Referencia: Expediente: LAM5678
Asunto: Comunicación Resolución No. 00391 del 20/03/2018

AUTORIDAD NACIONAL DE LICENCIAS AMBIENTALES - ANLA –

RESOLUCIÓN N° **00391**

Por la cual se resuelve un recurso de reposición y se toman otras determinaciones"

Figura 2.5 Áreas de Influencia Indirecta y Directa Físico-biótica del proyecto

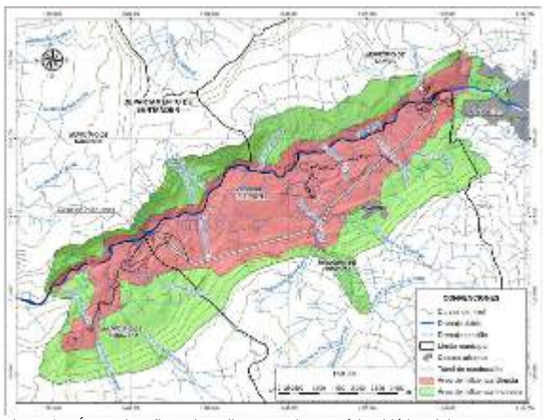
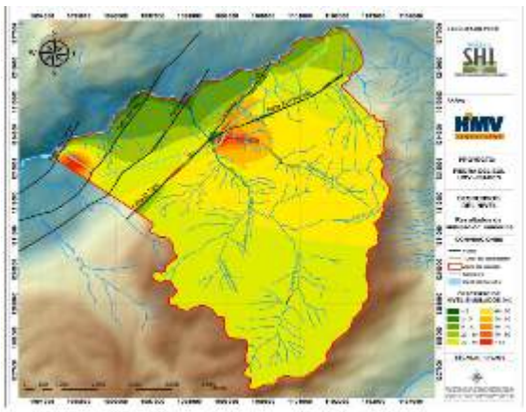
Además, una comparación entre la Figura 2.5 Áreas de Influencia Indirecta y Directa Físico-biótica del proyecto, presentado por la empresa en el capítulo 2, página 8 y la Figura 3.54 Zona de posible afectación del túnel de conducción. Escenario A (capitulo 3, página 139), muestra una incoherencia entre lo planteado como áreas de afectación en lo que respecta al recurso hídrico subterráneo. Se evidencia un análisis aislado y parcializado, excluyendo al casco urbano de Pinchote y la cuenca hidrológica de la quebrada La Pinchota del Área de Influencia Directa - AID, siendo estas, las áreas de mayor afectación por abatimiento de los niveles simulados.

Por lo anterior esta Autoridad considera que la metodología utilizada para llevar a cabo los modelos hidrogeológicos es adecuada. Sin embargo, existieron inconsistencias en la delimitación y justificación del área de influencia física del proyecto. En consecuencia, esta autoridad ratifica lo expuesto en la Resolución objeto de alzada.

Figura 1 Localización de Áreas de importancia para la Conservación de aves en al área de influencia del Proyecto Hidroeléctrico
Fuente: SIG ANLA.01/02/2018,

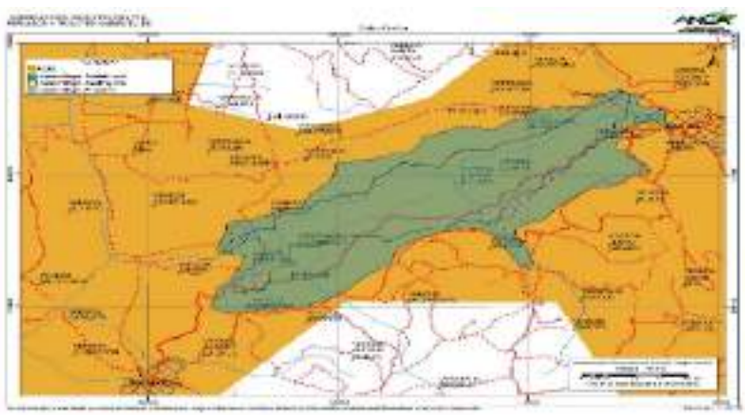
Por lo anterior, es dable señalar que la sociedad ISAGEN S.A. E.S.P no realizó un análisis que permita esclarecer cuales fueron los elementos técnicos que dan soporte a la definición del área de influencia, por lo que se considera que no da cumplimiento a lo establecido en el numeral 2.3 del artículo primero del Auto 2766 del 03 de septiembre del 2012, en relación a justificar técnicamente la determinación de la definición del Área Influencia Indirecta -AII del proyecto desde los componentes (…) y biótico (…), por tanto, esta Autoridad se reitera que el Área de Influencia del Proyecto no fue delimitada conforme a los Términos de Referencia HE-TER-1-01 ni de acuerdo a lo solicitado en el Auto 2766 del 2012.

Aunado a lo anterior, la ausencia de información en la caracterización biótica relacionada en las Áreas de Importancia para la Conservación de Aves – AICA, teniendo en cuenta que toda el área de influencia del proyecto se encuentra sobrepuesta al AICA CO074 (Bosques Secos del Valle del Río Chicamocha), establecida desde el 2008 y cuyo principal objetivo es determinar el estatus, la distribución y los requerimientos ecológicos de dos especies de aves endémicas del cañón del Chicamocha y críticamente amenazadas: el Cucarachero de Nicéforo (Thryothorus nicefori) y el Colibrí Ventricastaño (Amazilia castaneiventris)4, información de carácter relevante para el análisis de la caracterización y contenido del Estudio de Impacto Ambiental-EIA. También para dicha área se establecen endemismos a nivel de especie y subespecie, como el de Ortalis columbiana, Myiarchus apicalis, Momotus

Mapa 36: ZONIFICACION AMBIENTAL | Mapa 45: ZONIFICACIÓN AMBIENTAL

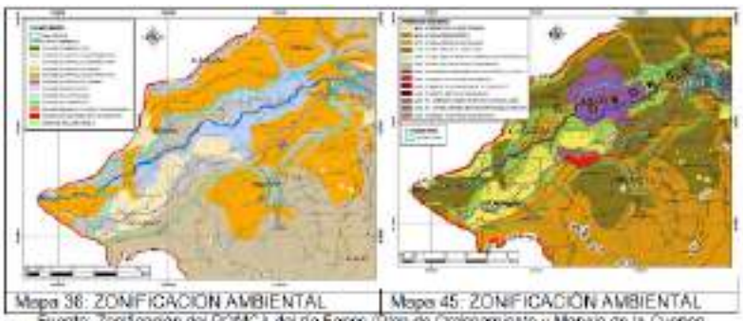
Por otra parte, la ANLA debe diferenciar la escala de captura de información utilizado por la CAS para la elaboración del POMCA que es de 1:100.000, mientras que la utilizada por HMV INGENIEROS LTDA E ISAGEN S.A. E.S.P es de 1:15.000 (incluso mayor a la solicitada en los Términos de Referencia - TR)."

De lo señalado se evidencia (i) Que la ANLA omitió o no tuvo en cuenta los anexos del EIA para determinar la diligencia con la que se desarrolló el estudio por parte de los promotores del proyecto al solicitar información sobre el POMCA, el cual no estaba adoptado por la CAS para la fecha de presentación de la información; y más aún que a la fecha no existe un Acuerdo que lo adopte; y (ii) se presenta un error de interpretación jurídica pues para que el Plan de Ordenación y Manejo de la Cuenca Hidrográfica se constituya en norma de superior jerarquía y determinante ambiental, debe ser una norma vinculante, es decir, debe ser adoptado por la Corporación Autónoma Regional (Decreto 1640 de 2012, compilado en el Decreto 1076 de 2015) mediante acto administrativo debidamente publicado."

Figura 2.5 Áreas de Influencia Indirecta y Directa Físico-biótica del proyecto.

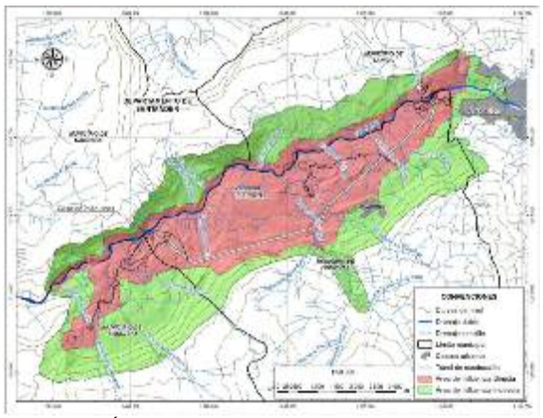
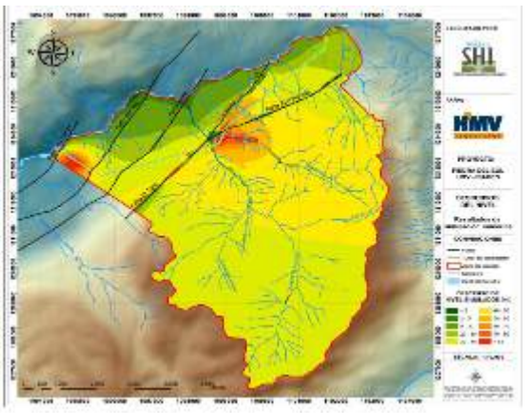
Una comparación entre la Figura 2.5 Áreas de Influencia Indirecta y Directa Físico-biótica del proyecto, presentado por la empresa en el capítulo 2, página 8 y la Figura 3.54 *Zona de posible afectación del túnel de conducción. Escenario A* (capitulo 3, página 139), muestra una incoherencia entre lo planteado como áreas de afectación en lo que respecta al recurso hídrico subterráneo. Se evidencia un análisis aislado y parcializado, excluyendo al casco urbano de Pinchote y la cuenca hidrológica de la quebrada La Pinchota del área de influencia directa, siendo estas, las áreas de mayor afectación por abatimiento de los niveles simulados.

Figura 3.64 DHI para manantiales y quebradas y descensos simulados con el modelo numérico

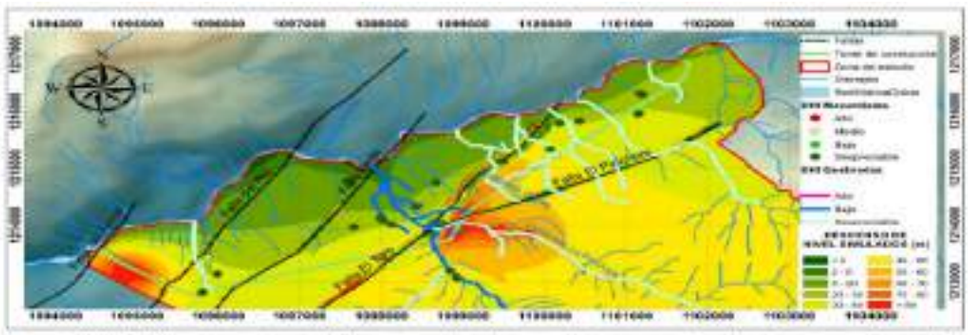
La comparación realizada en el documento (Figura 3.64; capitulo 3; página 156) y en el cual resalta la coherencia relativa entre el modelamiento numérico y el DHI, generando una alerta de monitoreo en la quebrada La Laja. Sin embargo, se evidencia ciertas incongruencias en el análisis comparativo. Por ejemplo: para la modelación matemática la mayor afectación por el abatimiento de niveles en la zona, se encuentra localizada en la confluencia de los sistemas de fallas de El Toro y El Pinchote, siendo la Quebrada La Pinchota, el drenaje con mayor afectación, mientras que el método DHI considera despreciable la afectación para este cuerpo de agua. Por otro lado, los manantiales se consideran de muy baja afectación (despreciable por utilizar el término propuesto) con la metodología DHI y en una zona con descensos entre 20 y 40 metros de abatimiento.

Figura 3.64 DHI para manantiales y quebradas y descensos simulados con el modelo numérico

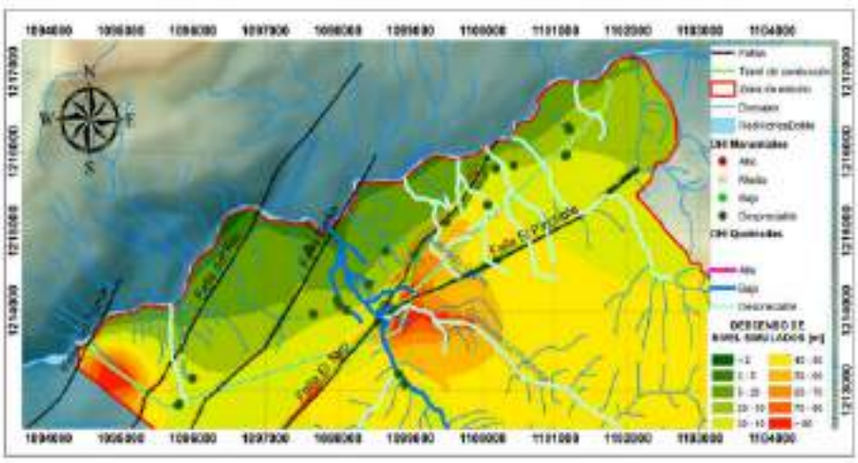
Por otro lado, los manantiales se consideran de muy baja afectación (despreciable por utilizar el término propuesto) con la metodología DHI en una zona con descensos entre 20 y 40 metros de abatimiento.

Figura 3.64 DHI para manantiales y quebradas y descensos simulados con el modelo numérico

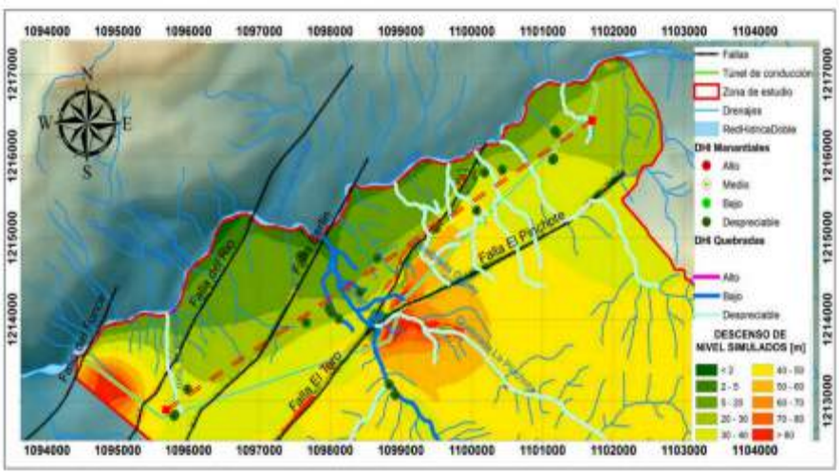
En relación con las variaciones del nivel freático la modelación numérica muestra un descenso en los niveles de 5 hasta 40 metros, sobre el corredor de descarga que conforman los manantiales inventariados y que son altamente sensibles a cualquier fluctuación por mínima que esta sea. Este impacto tendría un carácter irreversible si se tiene en cuenta la descripción presentada en el Estudio de Impacto Ambiental- EIA, por lo que su importancia estaría en crítico. Ahora bien, el análisis con el método DHI considera despreciable la afectación para los cuerpos de agua y los manantiales, por lo que la importancia de este impacto estaría como bajo a muy bajo. Razón por la cual, esta Autoridad no encuentra coherencia en los resultados presentados.

Figura 2.5 Áreas de Influencia Indirecta y Directa Físico-biótica del proyecto.

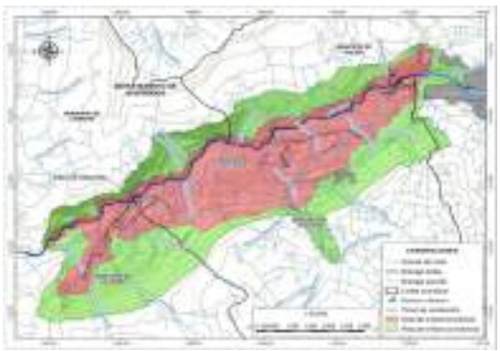
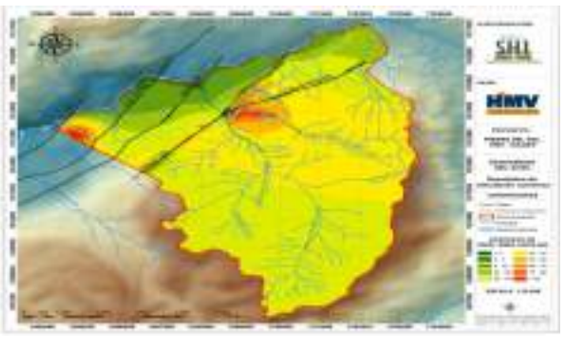
Además, una comparación entre la Figura 2.5 *Áreas de Influencia Indirecta y Directa Físico-biótica del proyecto*, presentado por la empresa en el capítulo 2, página 8 y la Figura 3.54 *Zona de posible afectación del túnel de conducción. Escenario A* (capitulo 3, página 139), muestra una incoherencia entre lo planteado como áreas de afectación en lo que respecta al recurso hídrico subterráneo. Se evidencia un análisis aislado y parcializado, excluyendo al casco urbano de Pinchote y la cuenca hidrológica de la quebrada La Pinchota del área de influencia directa, siendo estas, las áreas de mayor afectación por abatimiento de los niveles simulados.
